改善箇所説明図

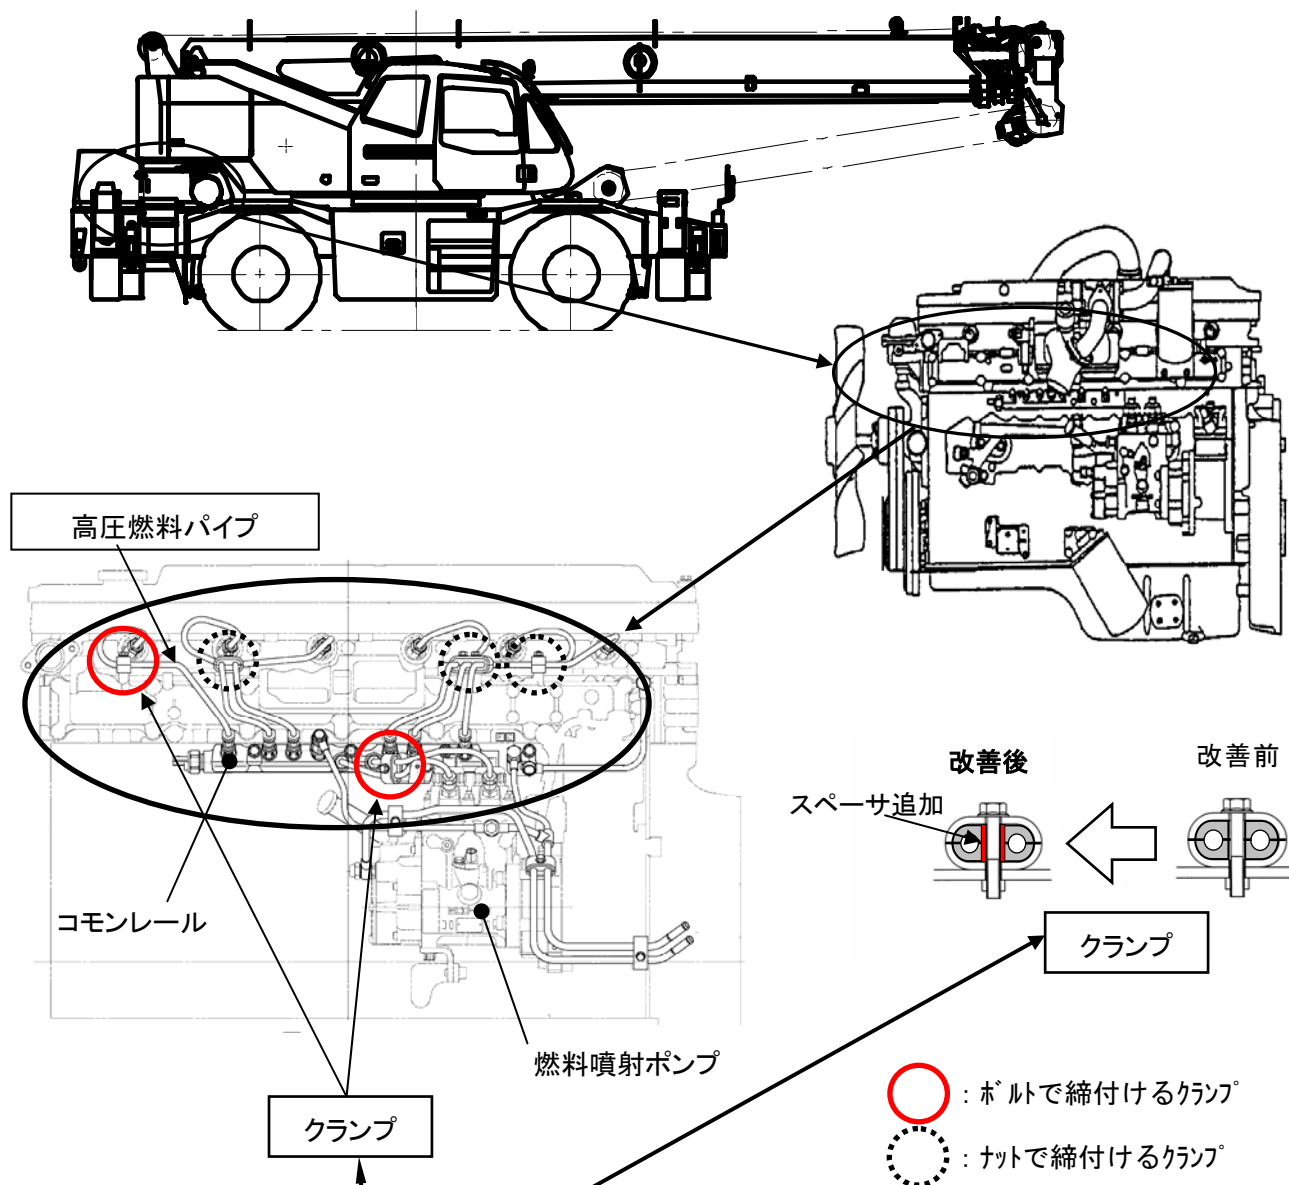
基準不適合箇所

燃料噴射装置の高圧燃料パイプを固定するクランプの構造が不適切なため、エンジン振動によりクランプボルトが緩み、当該クランプが脱落することがある。そのため、そのまま使用を続けると、高圧燃料パイプに亀裂が生じ、燃料が漏れ、最悪の場合、エンジン停止、再始動不能に至るおそれがある。

改善の内容

全車両、ボルトで締付けるクランプについては対策品と交換し、ナットで締付けるクランプについては植え込みボルトのネジ面に接着剤を塗布し、規定トルクで締付ける。なお、当該クランプが脱落したもの、又は燃料漏れがあるものは当該パイプを新品と交換する。

又、整備時の注意事項を記載した注意銘板をエンジン上面へ貼り付ける。
